株式会社矢野特殊自動車
品質保証部
部長 柴田 和典

リコールのご案内 (R4895)

改善箇所説明図

「改善措置の内容」

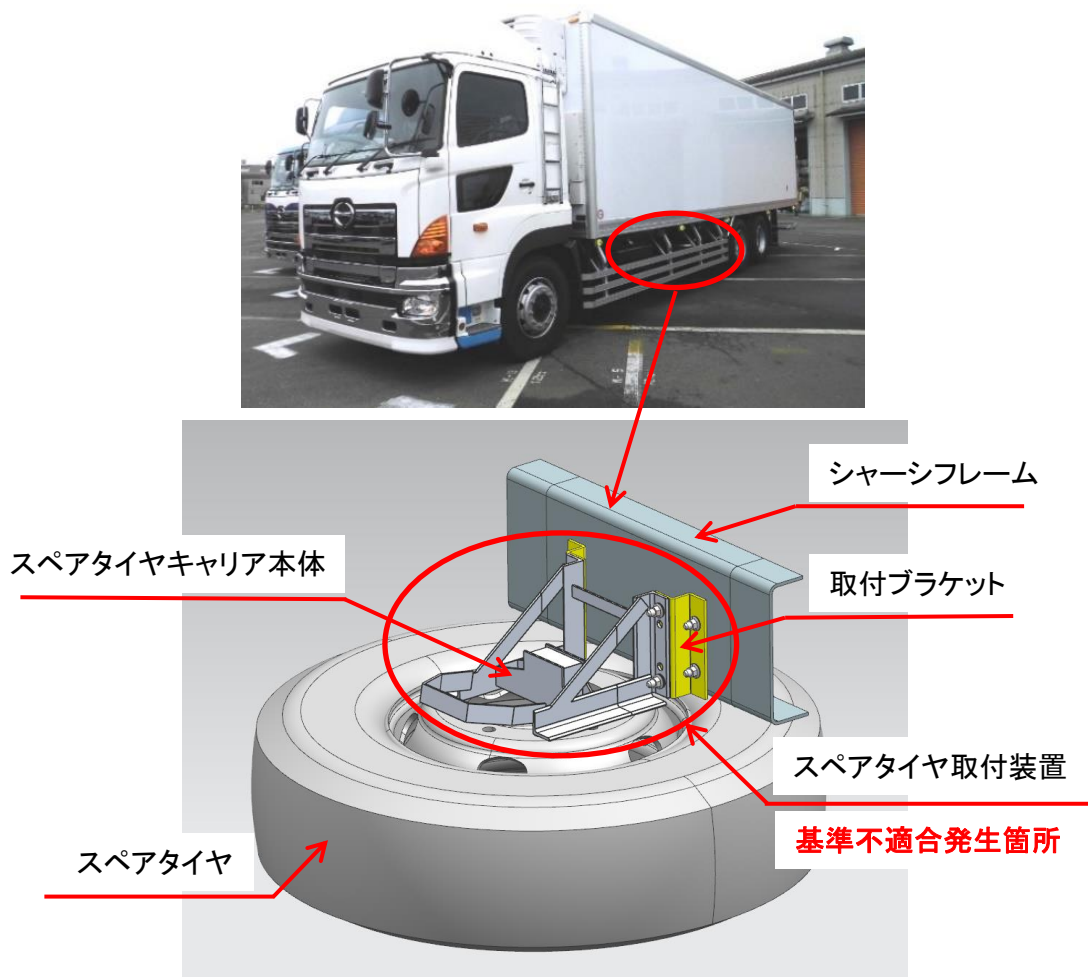
冷蔵冷凍車のホイールベース間に取り付けたスペアタイヤ取付装置において、取付ブラケットの強度設計が不適切なため、当該取付装置の強度が不足しているものがある。そのため、走行時の振動等により当該取付装置に亀裂が生じ、最悪の場合、破断してスペアタイヤ取付装置及びスペアタイヤが脱落し、他の交通の妨げとなるおそれがある。

対象車両の取付ブラケットを取り外す、または対策品に交換する。また、スペアタイヤキャリア本体を点検し、亀裂があるものは新品と交換する。

【改善の内容】

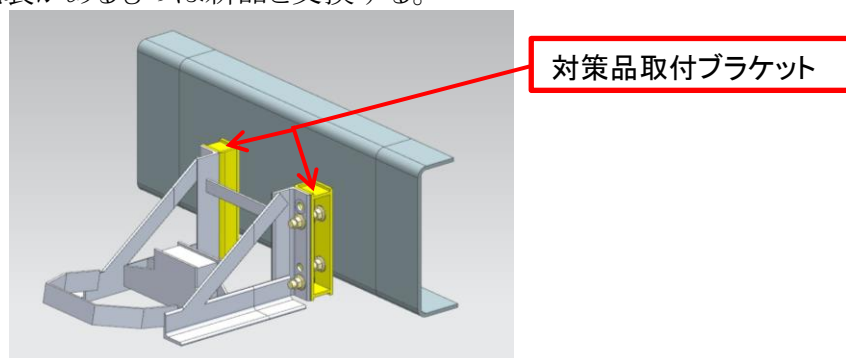
冷蔵冷凍車のホイールベース間に取付けたスペアタイヤ取付装置において、取付ブラケットの強度設計が不適切なため、当該取付装置の強度が不足しているものがある。そのため、走行時の振動等により当該取付装置に亀裂が生じ、最悪の場合、破断してスペアタイヤ取付装置及びスペアタイヤが脱落し、他の交通の妨げとなるおそれがある。

対象車両の取付ブラケットを取り外す、または対策品に交換する。また、スペアタイヤキャリア本体を点検し、亀裂があるものは新品と交換する。
